**INFORME DE VISITA DE CONTROL**  
**N° 022-2021-OCI/5340-SVC**

**VISITA DE CONTROL**  
**PROYECTO ESPECIAL TAMBO CCARACOCHA**  
**DISTRITO, PROVINCIA Y REGIÓN ICA**

**“EJECUCIÓN CONTRACTUAL DE LA OBRA CONTROL DE  
DESBORDES E INUNDACIONES EN EL RÍO ICA Y  
QUEBRADA CANSAS / CHANHAJALLA – ÍTEM I: SECTOR  
I: AGUAS ARRIBA DEL TRAMO URBANO”**

Imagen n.º 3  
Vista del cerco perimétrico de material prefabricado colindante con cauce del río Ica

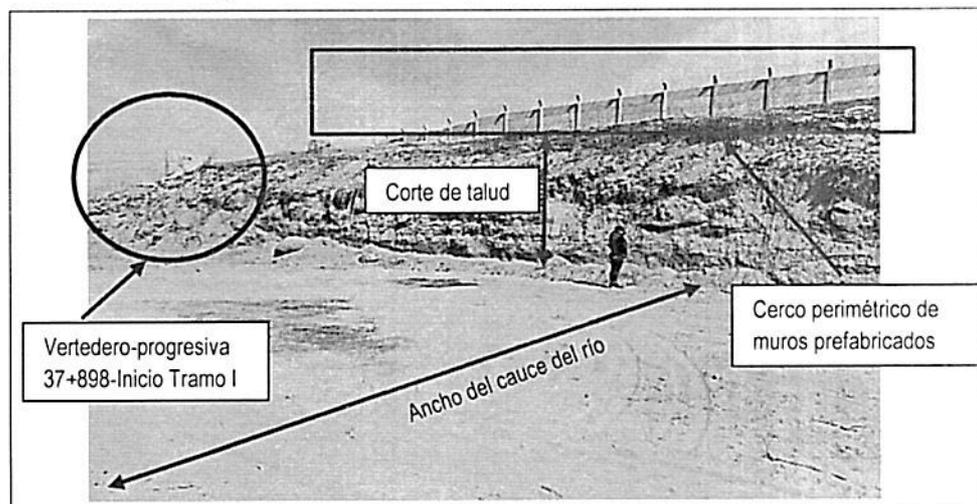
De la visita de inspección física a la ejecución de los trabajos en la obra, realizada el 23 de junio de 2021, en compañía del ingeniero Rubén Cárdenas Martínez, director de Obras de la Entidad y del ingeniero Julio Enrique Gutiérrez Romero, supervisor de obra; se emitió y suscribió el "Acta de visita de inspección física a la obra **Control de desbordes e inundaciones en el río Ica y quebrada Cansas / Chanchajalla – Ítem I: Sector I: aguas arriba del tramo urbano**", constatando, entre las progresivas 38+720 a 39+500, de la margen derecha del río (agua abajo), la existencia de un cerco perimétrico de muros prefabricados de aproximadamente 780 metros lineales y de altura de 2.50 metros, colindante al cauce del río Ica, que limita la realización de trabajos de conformación de la sección transversal, como se observa en la siguiente imagen:

Vista panorámica del cerco perimétrico ubicado entre las progresivas 37+920 a la 38+720, margen derecha

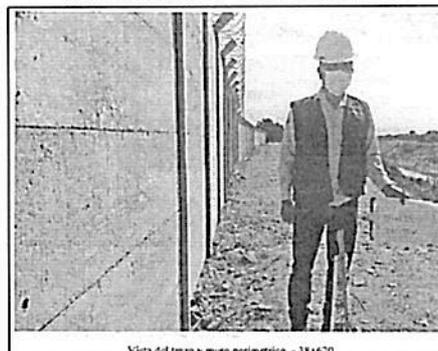
- Se ha verificado la existencia de cerco perimétrico de muros prefabricados que perteneces a AGOINDUSTRIA CAMPO VERDE SAC – FUNDO LIMONCILLOS (margen derecho del río Ica progresivas 37+920 a 38+640), el cual constituye una interferencia dado que no permitirá cumplir con la sección típica transversal del río Ica, contemplada en el Expediente Técnico.

- Entre las progresivas 37+920 a 38+640, la distancia entre el cerco perimétrico y el trazo replanteado, es muy corta, lo cual al momento de realizar los trabajos de corte de terreno para cumplir con la sección transversal del dique, originará colapso del cerco existente y por consiguiente problemas legales con los propietarios del cerco.

- Que de acuerdo a la inspección in situ, y a los planos de replanteo que se adjunta, el cerco perimétrico ubicado entre las progresivas 37+920 a 38+640, margen derecha, interfiere con la ejecución de la obra, debido a que no permite mantener la sección típica transversal del río Ica de acuerdo al diseño hidráulico del expediente técnico.
- De lo indicado no se tiene la disponibilidad del terreno entre las progresivas 37+920 a 38+640, margen derecha, ya que se tiene un cerco perimétrico de muros prefabricados que está invadiendo la faja marginal (margen derecha) del río Ica.

- Se recomienda que la entidad resuelva dicha controversia y que se cumpla con la entrega del terreno y que el contratista pueda ejecutar la obra libremente, sin que terceros puedan impedir dicha ejecución.
- La demora en la entrega del terreno en controversia, no va a permitir cumplir con las metas señaladas en el expediente técnico de la obra, generándose por ello atrasos justificados, que posteriormente se materializarían en ampliaciones de plazo y reconocimiento de mayores gastos generales.  
[...]"

**Vías de acceso a la obra observándose emisión de polvo**

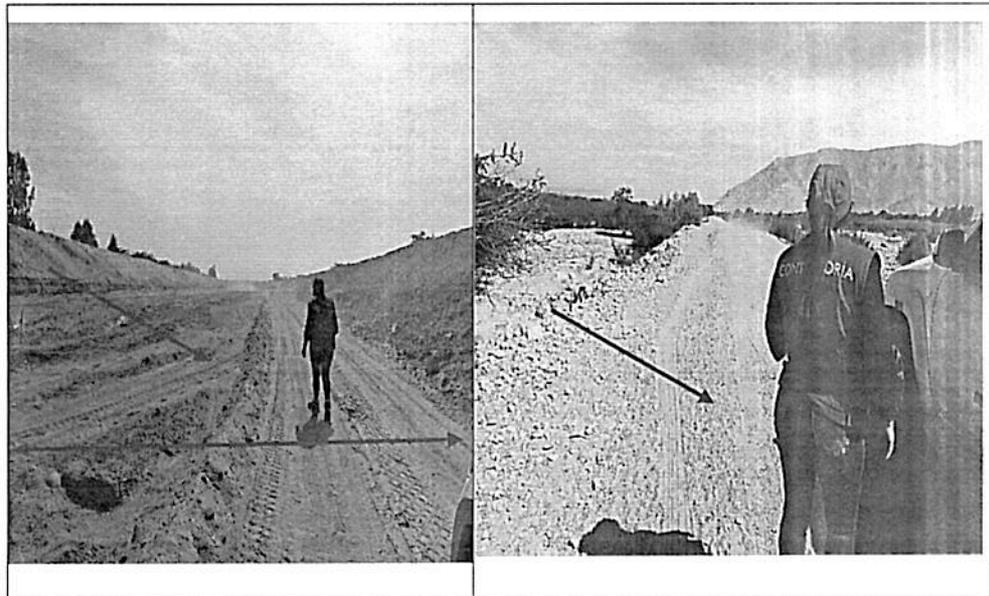
trabajos, lo que, además, de no garantizar una adecuada y regular transitabilidad, genera la emisión de polvo y partículas de materiales, de acuerdo a las imágenes siguientes:
